Umeå tingsrätt

YTTRANDE

Mål M 954-22; Copperstone Viscaria AB, ansökan om tillstånd enligt miljöbalken till gruvverksamhet m.m. vid Viscaria, Kiruna kommun

Figur 1: Principskiss utvisande skydd av dammkrön med geotextil och körlager.

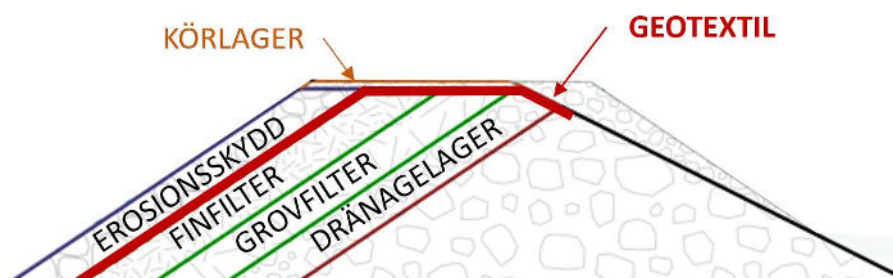
- (iv) *utförande och åtgärder för att de fyra tunna materialzonerna på dammens uppströmssida och geotextilen ska bli kontinuerliga upp till dammens slutliga höjd samt vilka dammsäkerhetsriskerna är om geotextilen och/eller någon av zonerna inte blir kontinuerlig, sätter igen eller liknande.*

43. De känsliga materialen i dammen utgörs av filterlager (fin- och grovfilter). Dessa kommer att skyddas med ett körlager. Under körlagret läggs geotextilen från uppströmsslänten över filter- och dränagelager, se schematisk Figur 1 nedan.

44. Förberedande arbeten inför respektive höjningsetapp omfattar stabilitetsberäkningar för den krönnivå som nästa etapp omfattar; utformning av nedströms dammslänt och dammtå utifrån utförda beräkningar; avlägsnande av körlager och den horisontella geotextilen samt kontroll och inmätning av material och materialgränser. Om geotextilen är skadad avlägsnas denna, men kan annars användas i uppströmsslänten på den nya höjningen. Skarvning av geotextilen ska säkerställas med tillräckligt överlapp.

Figur 2: Plan över nytt sandmagasin där gulmarkering visar planerat område för deponering av anrikningssand (från tidigare Bilaga D8 (Bilaga A.3-D, aktbil. 95)).

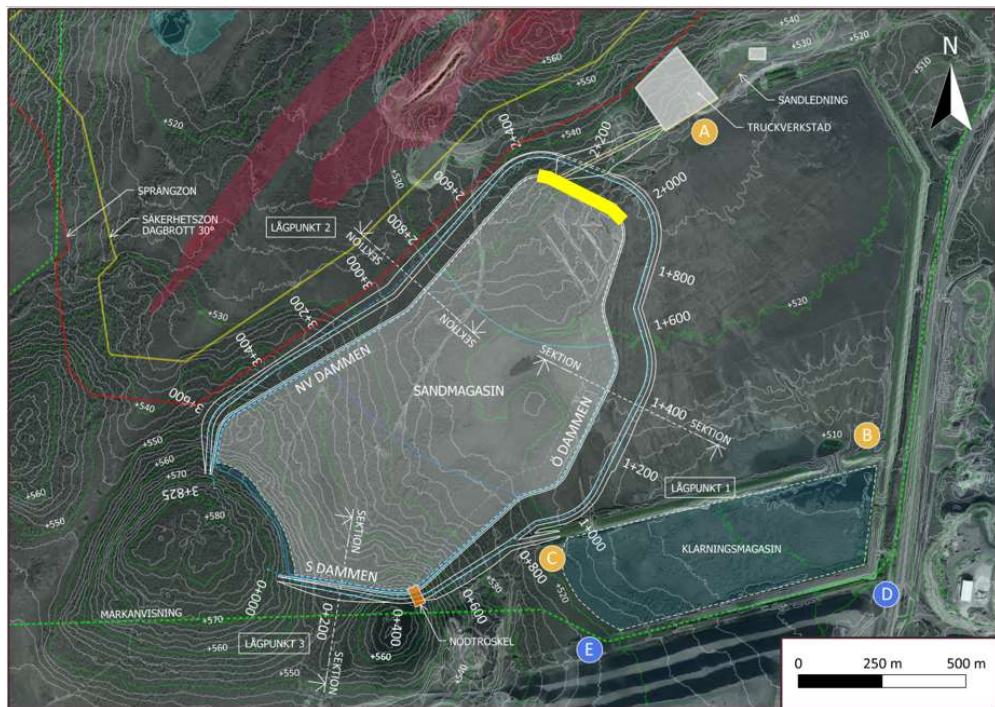
61. *Dag Ygland efterfrågar att stabilitetsberäkningarna kompletteras med ett normalt belastningsfall där det finns fritt vatten mot dammen.*
62. Vid normal drift kommer deponering att ske från norr, se Figur 2 där gult visar område för planerad deponering av anrikningssand (mellan sektion ca 2+050 till ca 2+350). Deponerad anrikningssand tillåts deponeras till en nivå om 0,5 m under dammkrön, vilket kommer att ske inom aktuellt område. Från området i norr kommer sedan sandytan ("beachen") att luta ner mot S dammen, vilket medför att sandnivån på övriga sträckor av dammen kommer att ligga lägre än 0,5 m under dammkrön. Vid normal drift kommer vattennivån att ligga under eller på DN. Även om anrikningssand deponeras upp till 0,5 m under dammkrön bedöms inte fritt vatten kunna finnas på sandytan, utan endast en tunn "film" av vatten och/eller mindre erosionsfårer med vatten, i båda fallen utan något egentligt vattendjup. Fullt vattenmättad anrikningssand bedöms därför utgöra ett tillräckligt konservativt antagande.

63. I Bilaga 4c, *PM Nytt sandmagasin – kompletterande genomströmnings- och stabilitetsberäkningar*, redovisas kompletterande beräkningar med antagande om att

all deponerad anrikningssand är fullt vattenmättad. Tre olika fall har beräknats där anrikningssandens respektive stödfyllningens hydrauliska konduktivitet har varierats. För den minst konservativa kombinationen av hydrauliska konduktiviteter behöver tåstenen inte justeras jämfört med tidigare beräkningar, medan för den mest konservativa kombinationen behöver den nedersta tåstensbanken höjas med ca 5 m för den beräknade sektionen, dvs. dammens slutetapp. Se vidare Figur 3, som visar resultaten av stabilitetsberäkningarna för dessa två fall. Egenskaperna för de i dammen ingående materialen blir därför avgörande för tåstens utformning, vilket vidare kommer att beaktas i detaljprojekteringen och vid anläggande då de ingående materialen är kända. När materialens egenskaper kan verifieras ska dessa kontrolleras mot gjorda antaganden, beräkningarna uppdateras och utformningen vid behov justeras.
